Porté à connaissance - Compléments

Projet : Extension du Parc d'Activités Economiques du Bois de Teillay à Janzé et Amanlis (35) et création d'une voie de liaison entre la RD 92 et la RD 93

**Porté à connaissance dans le cadre de l'arrêté
d'Autorisation au titre du Code de l'Environnement du 29
Novembre 2011**

Pour faciliter la lecture de ces compléments, nous reprenons la structure de l'annexe I – demande de compléments au courrier daté du 1^{er} Février 2023, et adressé par le Service Eau et Biodiversité de la DDTM aux Présidents de Roche aux fées Communauté et du Conseil Départemental d'Ille et Vilaine.

Carte de localisation de l'ensemble des bassins versants et leurs ouvrages de rétention des eaux pluviales associés

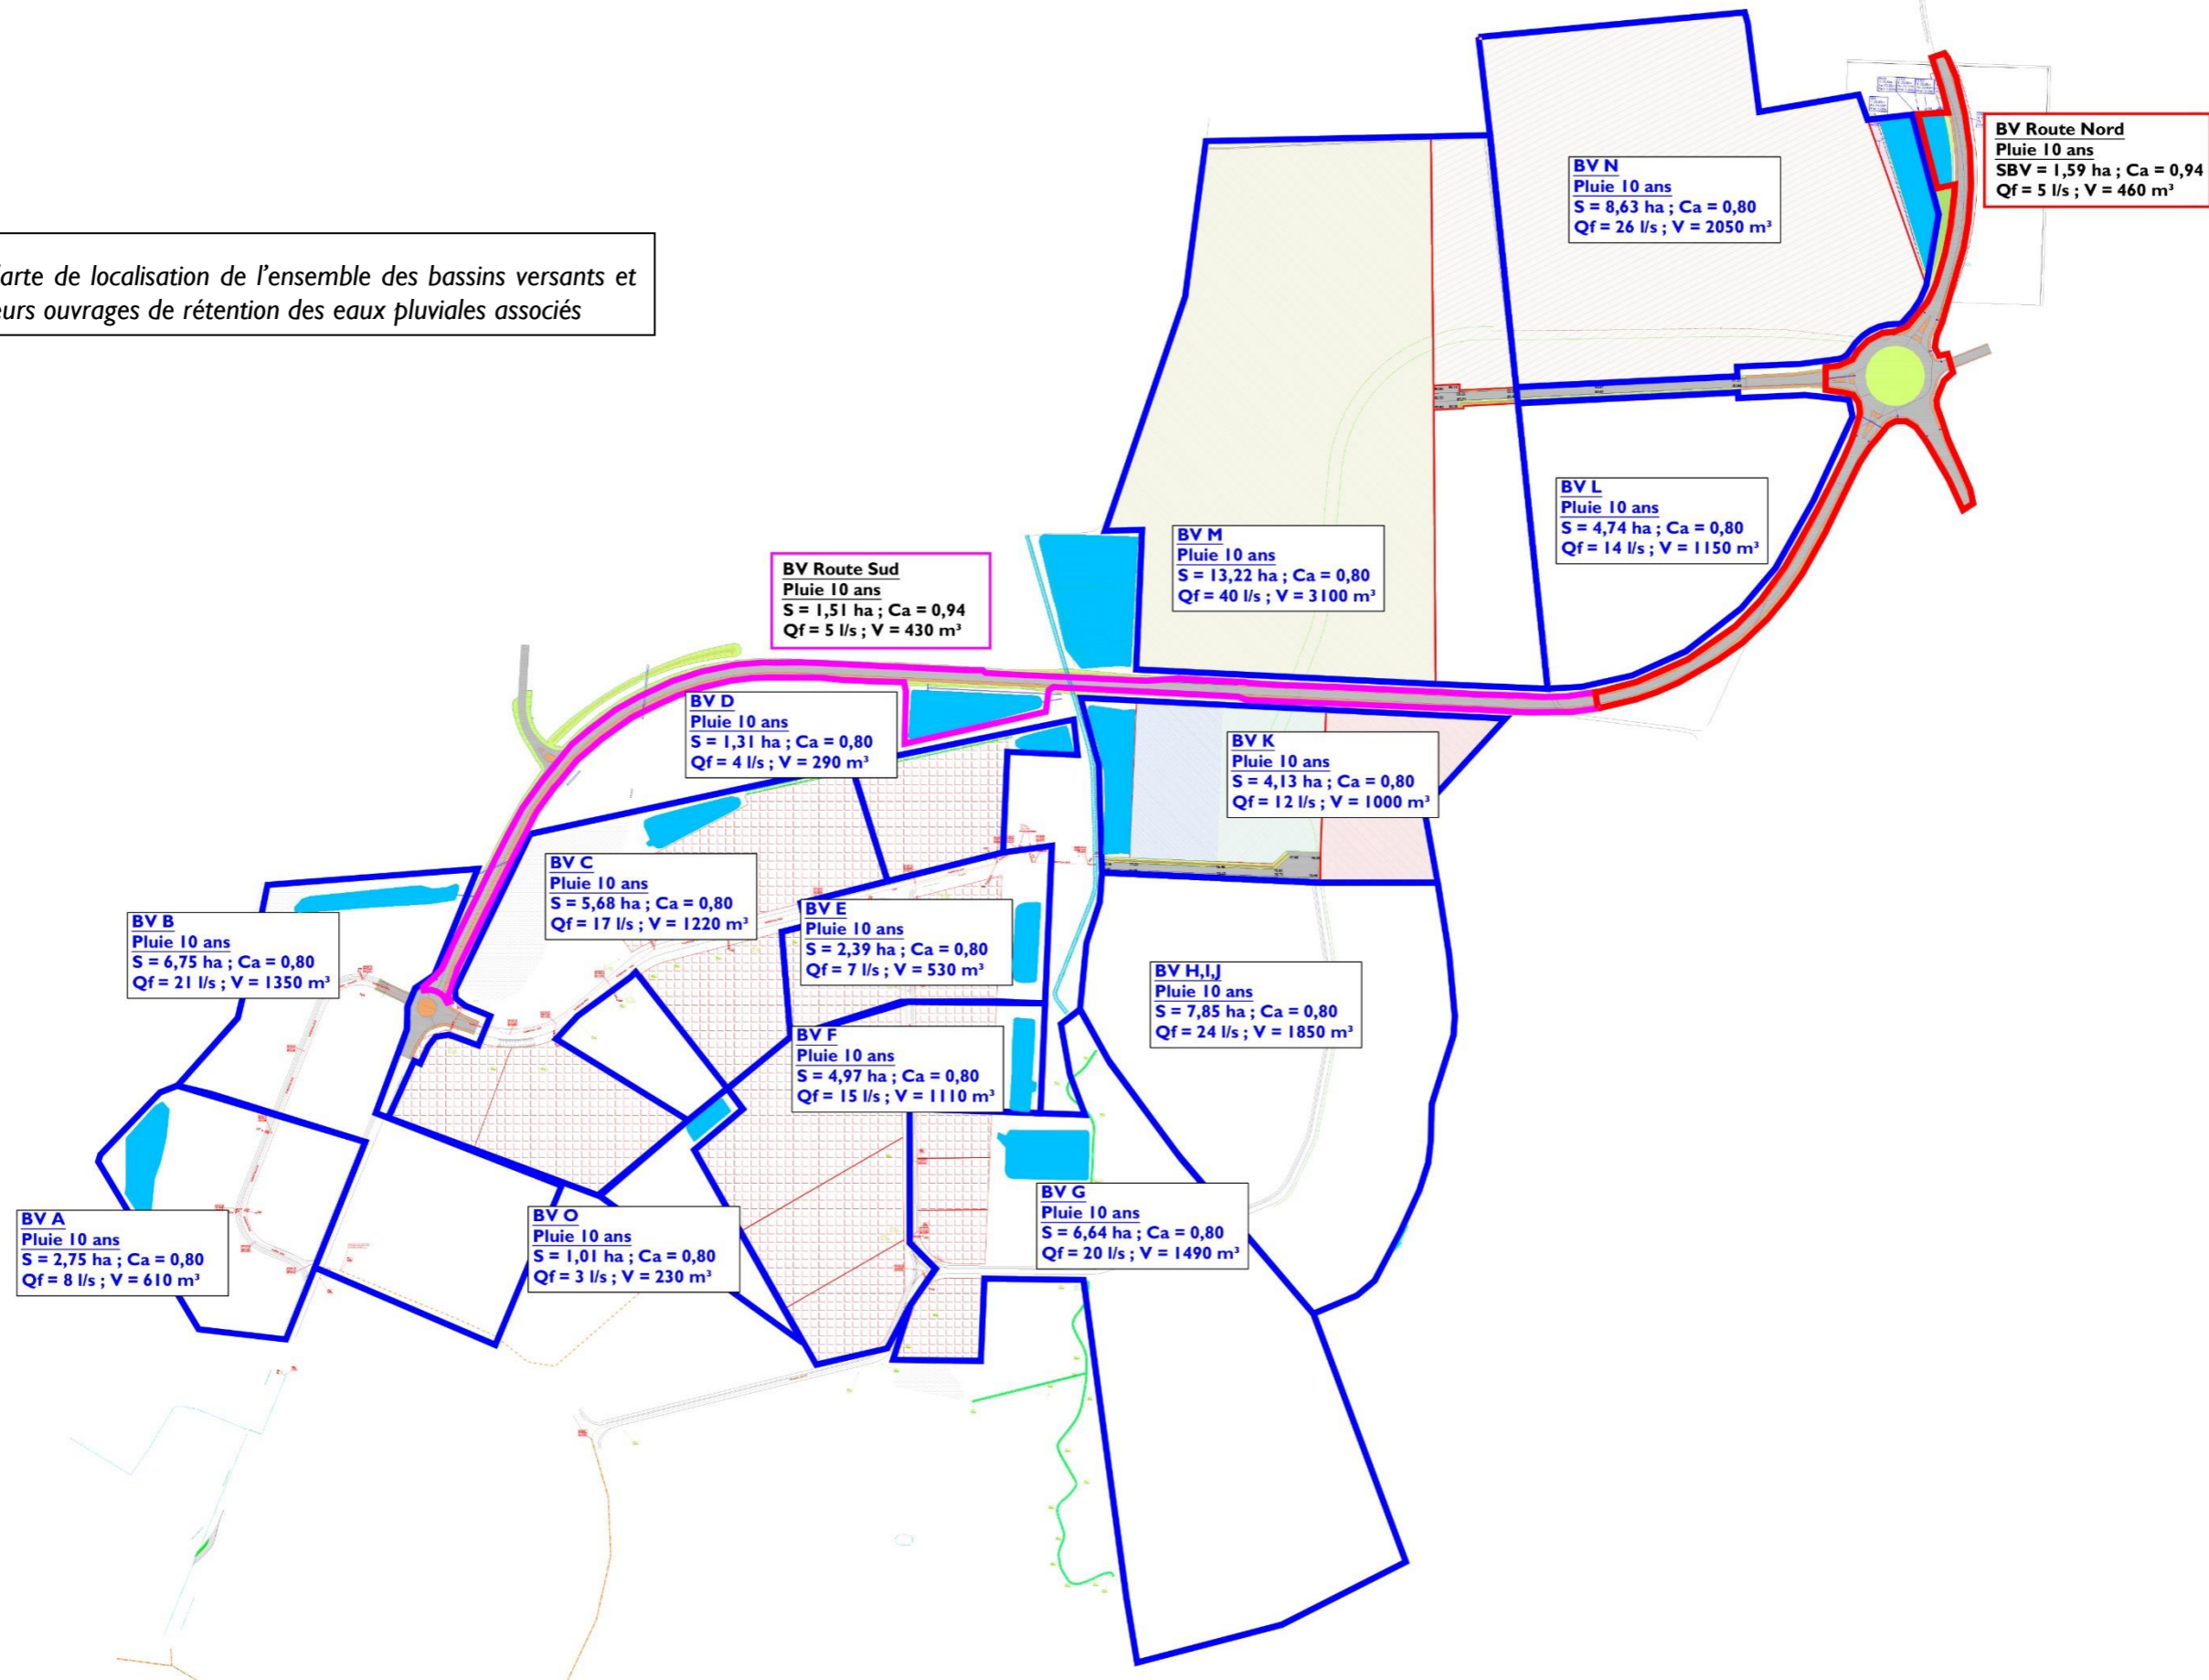
Le projet porté conjointement par la Communauté de communes de la Roche aux Fées et le Département d'Ille et Vilaine n'entraîne pas de modifications sur les bassins versants A, B, C, D, E, F, G et O.

Les bassins versants H, I, J, K, L, M et N sont redécoupés pour correspondre aux lots des nouvelles tranches. Deux bassins versants sont rajoutés, correspondant aux deux bassins versants du barreau routier.

Chaque bassin sera équipé d'une vanne de fermeture, d'une cloison siphonide, et d'une surverse.

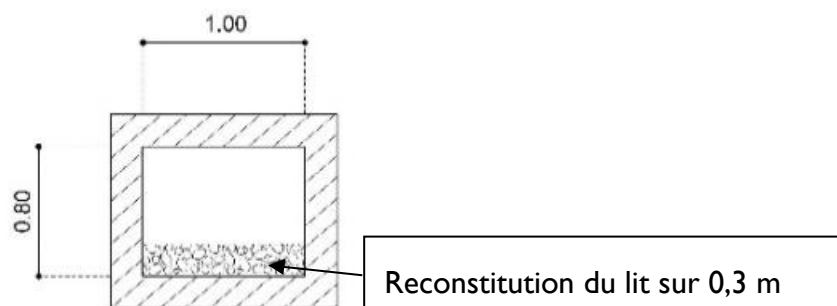
- Pour le rétablissement du cours d'eau d'ordre I : mise en place d'un dalot de 1 mètre de largeur par 0,80 m de hauteur avec reconstitution du fond du ruisseau sur 0,30 m environ. Les prescriptions de l'article 6 de l'arrêté du 28 Novembre 2007 indique que le « **radier est situé à environ 30 cm** ». Cette règle de 30 cm est complexe à appliquer à la lettre, puisque les matériaux peuvent se tasser suite à l'intervention des entreprises de terrassement (avec le temps), et évoluer au fur et à mesure des pics hydrauliques. Les dispositions nécessaires au maintien de la continuité écologique ont été prises, et seront imposées aux entreprises.

Cf. coupe ci-dessous

Coupe de principe - Profil en long renaturation ruisseau

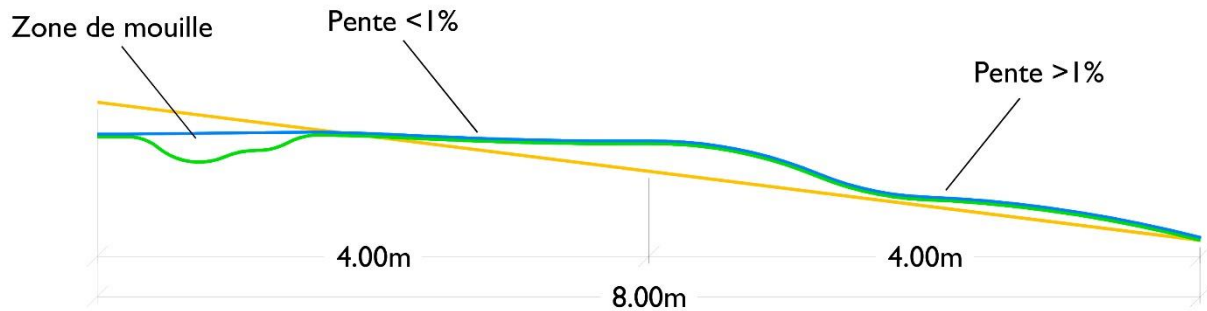
Afin d'assurer une alternance de radiers et de mouilles, il sera demandé à l'entreprise d'appliquer la séquence suivante :

Cette séquence, d'une longueur de 8 mètres, sera appliquée 10 fois sur le tracé renaturé.

Schéma de principe de réalisation d'une mare.

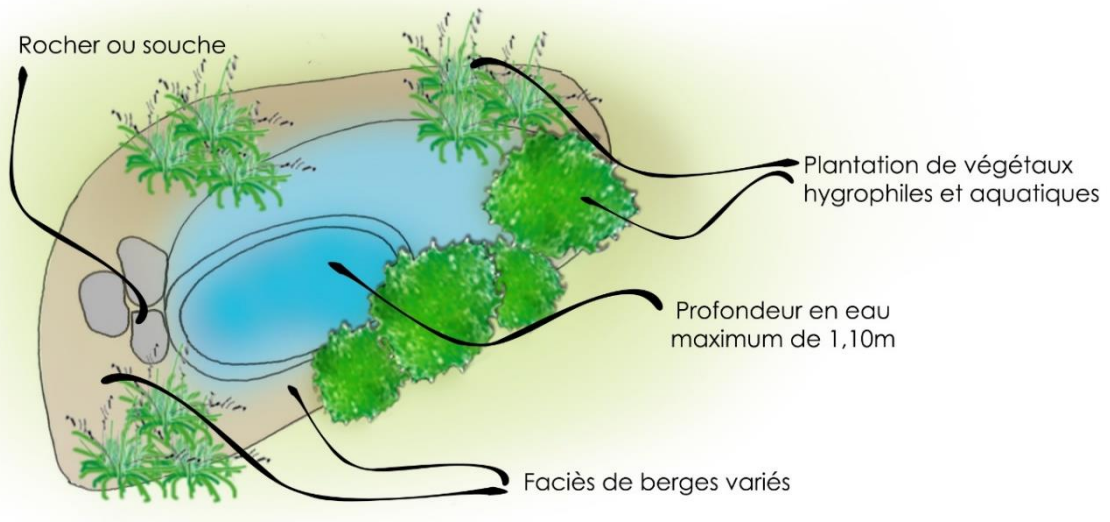
La mare créée aura une surface totale de 150 mètres carrés, correspondant à la surface terrassée, à l'intérieur de laquelle il est probable d'avoir une zone en eau.

A ce stade, il est impossible de déterminer précisément la surface du miroir d'eau. Le croquis ci-dessous sera respecté, pour permettre l'implantation d'espèces adaptées aux milieux aquatiques.
